**REPÚBLICA DE PANAMÁ**  
**MINISTERIO DE AMBIENTE**  
**INFORMACIÓN COMPLEMENTARIA**  
**MODIFICACION AL ESTUDIO DE IMPACTO AMBIENTAL CATEGORÍA II**

**“ESTUDIO, DISEÑO, CONSTRUCCIÓN, OPERACIÓN Y MANTENIMIENTO  
DEL SISTEMA DE RECOLECCIÓN Y TRATAMIENTO DE LAS AGUAS  
RESIDUALES DE LA CIUDAD DE SANTIAGO, PROVINCIA DE VERAGUAS ”**

Se presenta información en respuesta a la solicitud realizada por el Ministerio de Ambiente, mediante **Nota DEIA-DEEIA-AC-0099-1408-2020**, en el marco del proceso de evaluación de la modificación al Estudio de Impacto Ambiental Categoría II del proyecto “**ESTUDIO, DISEÑO, CONSTRUCCIÓN, OPERACIÓN Y MANTENIMIENTO DEL SISTEMA DE RECOLECCIÓN Y TRATAMIENTO DE LAS AGUAS RESIDUALES DE LA CIUDAD DE SANTIAGO, PROVINCIA DE VERAGUAS ”**.

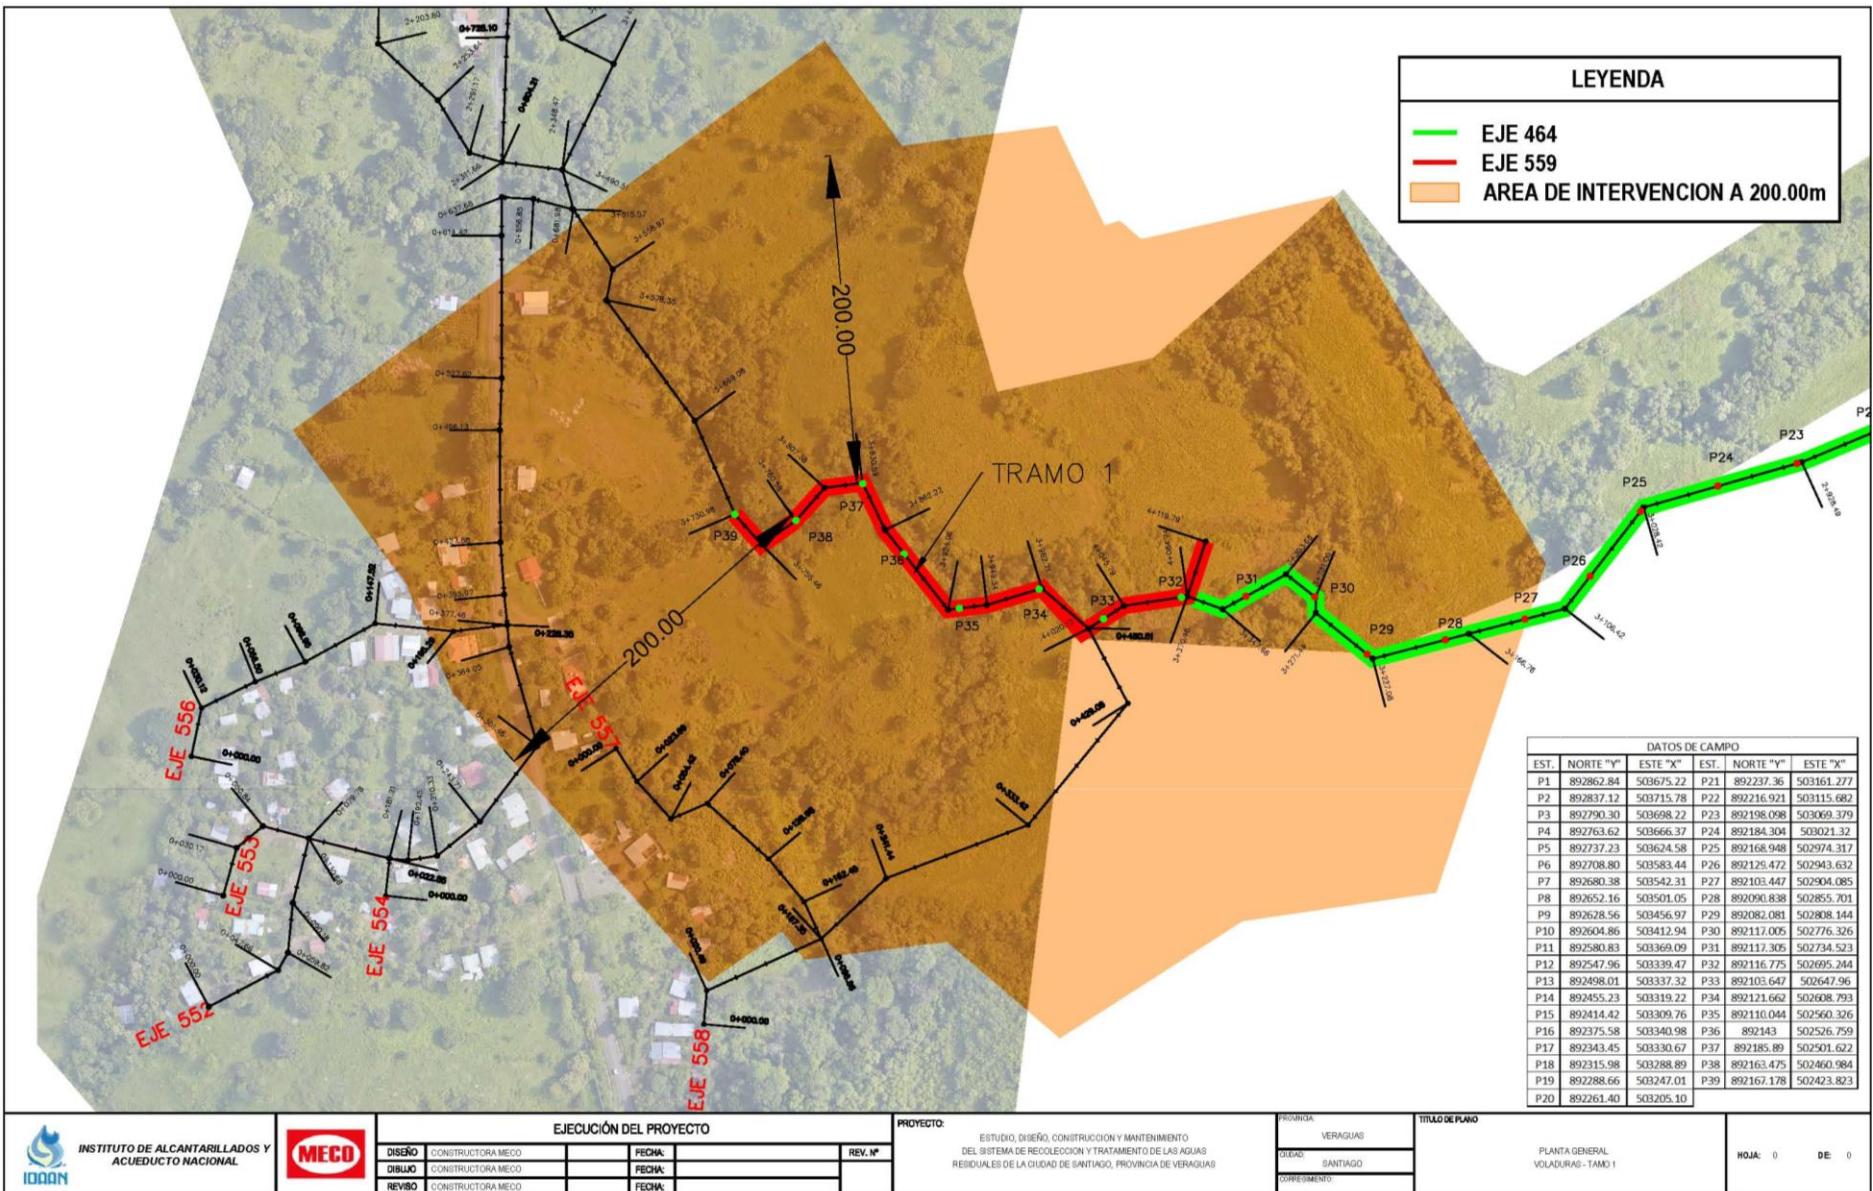
- a. **El área donde se realizarán las actividades de fragmentación de roca, coordenadas y datum de referencias y plano que ilustre dichas superficies en función al área de influencia del proyecto identificado en el EsIA aprobado.**

**R//.** Las coordenadas en donde se realizará la fragmentación de roca son las siguientes:

El datum utilizado es elipsoide WGS84, proyección UTM HUSO 17 N.

Al final de este documento se presentan los planos de los ejes 464 y 559, adicional en el CD, encontraran en un archivo Excel las coordenadas y un archivo KMZ

### PLANO 1. Eje 559

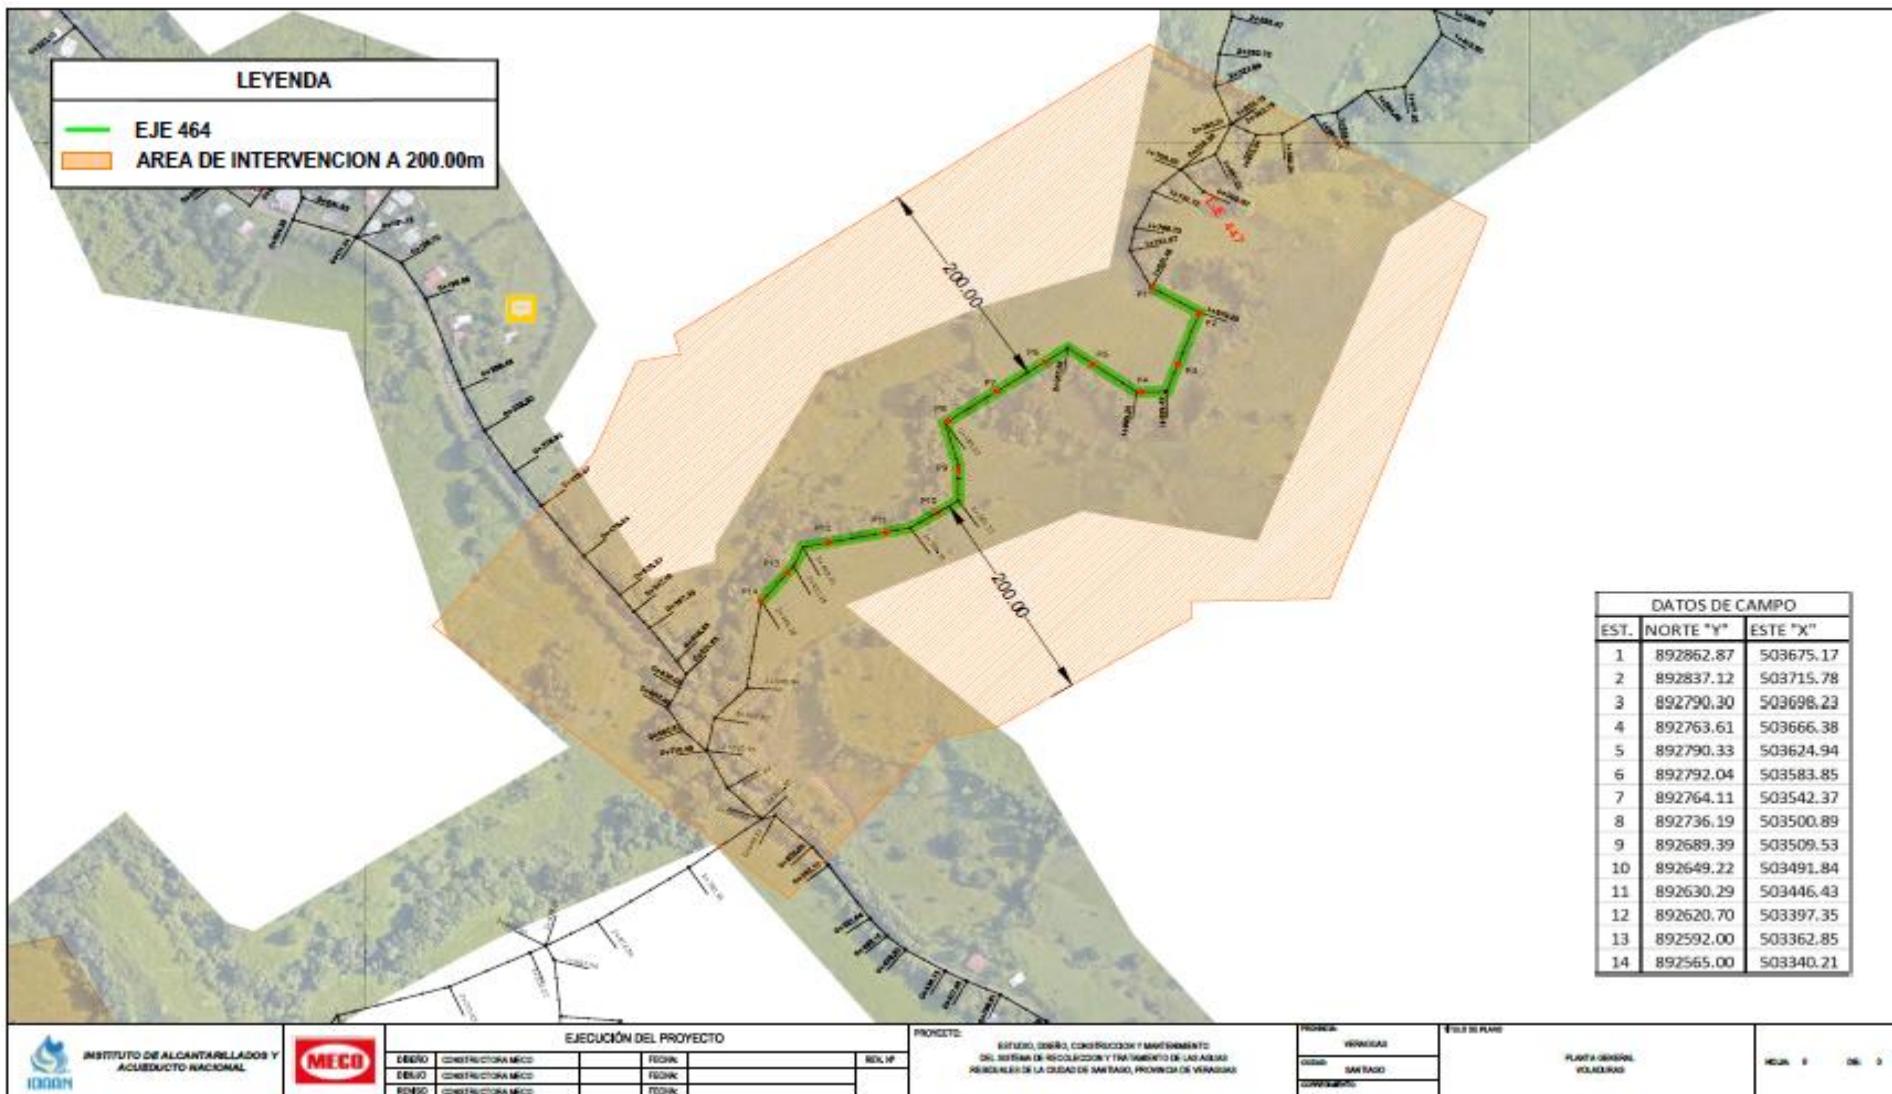
- b. **Distancia de las viviendas e infraestructuras (públicas o privadas) más cercanas a las áreas donde se aplicará la fragmentación de roca e inventario de las mismas.**

Analizando el área espacial (buffers), que genera el eje denominado 559 (en rojo), a una distancia de 200 metros se tiene, que el mismo incluye a veintiún viviendas o estructuras en donde los dueños son:

1. Héctor Pinzón
2. Jayzon Rivas
3. Lidia Mela
4. Iglesia Santa Clara
5. Benigno Jaramillo
6. Teodolinda Almengor R.
7. Bolívar Escobar
8. Marissa Hernández
9. Hilda Escobar
10. Gloria Vásquez
11. Aracelis Cruz
12. Josefina Sanjur
13. Yasumaray Rodríguez
14. Josefina Sanjur (casa hija)
15. Rolando Rivas
16. Dayanara Jaramillo
17. Deysi Castro
18. Valeria Hernández
19. Leovigilda Gil
20. Jonathan Caballero
21. José Pineda
